改善箇所説明図

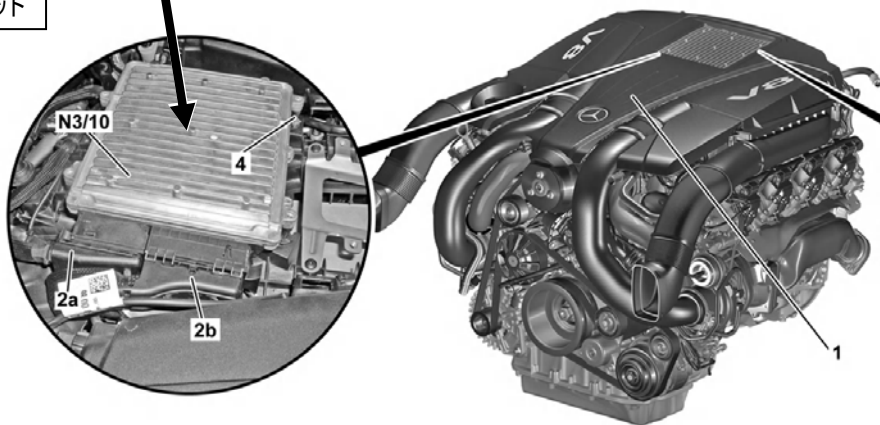
基準不適合箇所

エンジン
コントロールユニット

エンジンコントロールユニットの制御プログラムにおいて、車両へ搭載する仕様指示が不適切なため、誤った仕様の制御プログラムが搭載されているものがある。そのため、騒音が基準値を満足しなくなるおそれがある。

全車両、エンジンコントロールユニットの制御プログラムを正規のプログラムに書き換える。

識別：車台番号の付近に黄色ペイントを塗布する
